Inspektion af handicaptilgængeligheden i SvømmeCenter Falster

Inspektion af SvømmeCenter Falster
den 11. marts 2008

ENDELIG

J.nr. 2008-0460-160

Illustration 1: Handicapparkeringspladserne

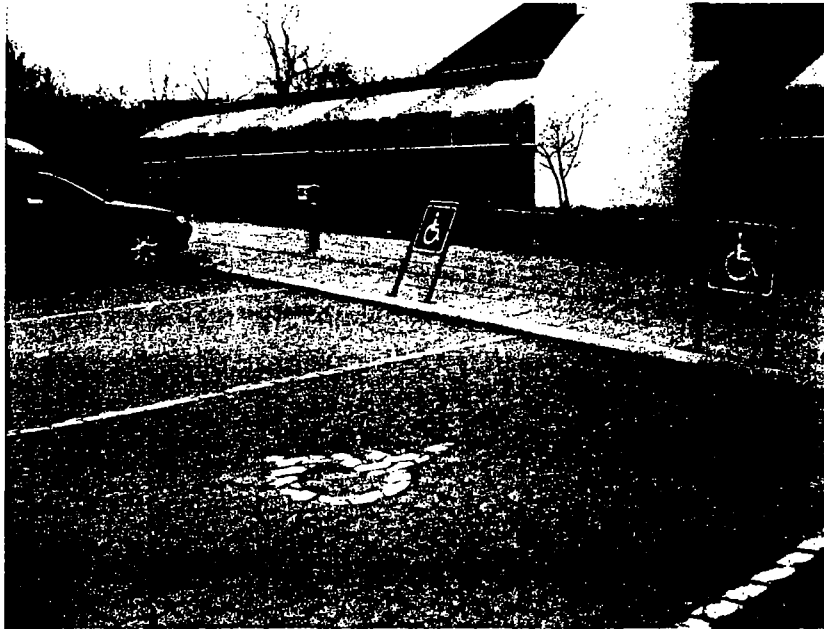
3 af de 4 parkeringspladser er markeret med et skilt med kørestolspiktogram. Den plads der ligger nærmest centrets hovedindgang, er ikke forsynet med et sådant skilt. På belægningen er der på alle 4 pladser malet et stort kørestolspiktogram. Denne bemaling er imidlertid ret utydelig på flere af pladserne.

For så vidt angår de 3 pladser hvor der er opsat skilte, foretager jeg mig ikke mere vedrørende de mere eller mindre utydelige piktogrammer på belægningen. For så vidt angår den plads hvor der ikke er opsat et skilt, og hvor piktogrammet er nedslidt, beder jeg svømmecentret og kommunen overveje at tydeliggøre at der her er tale om en handicapparkeringsplads. Ved overvejelserne bør centret og kommunen inddrage det faktum at et piktogram på belægningen kan være dækket af sne og is om vinteren. Jeg beder kommunen om at underrette mig om hvad overvejelserne fører til.

Illustration 9: Møntindkastet ved solariet

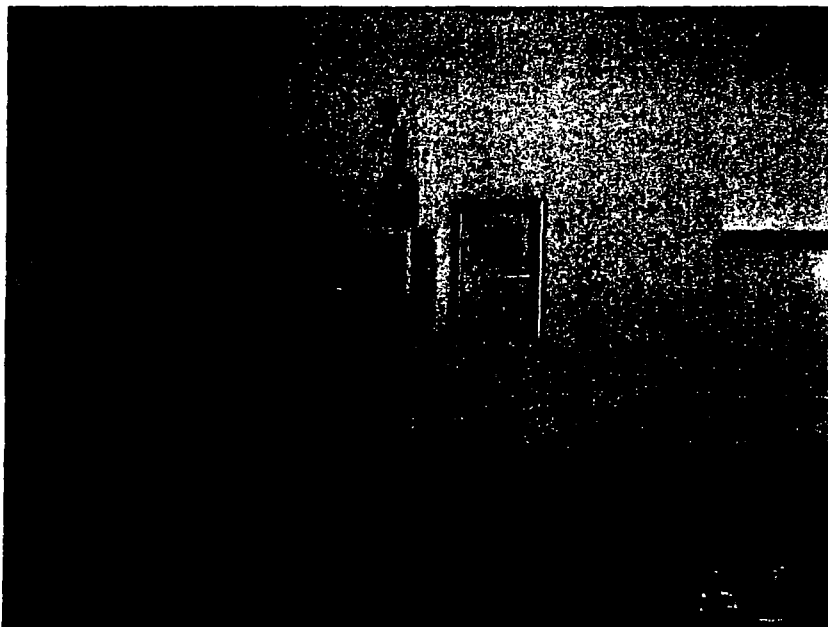
Møntindkastet sidder for enden af solariet og kan nås mens man sidder på selve solariet. I opslået tilstand besværliggør solariets øverste del i nogen grad at man kan se og benytte møntindkastet.

*Jeg beder svømmecentret om at overveje at sænke møntindkastet så det bliver nemmere at se og nå for brugere, herunder handicappede brugere af solariet.
Jeg beder centret om at underrette mig om hvad overvejelserne fører til.*
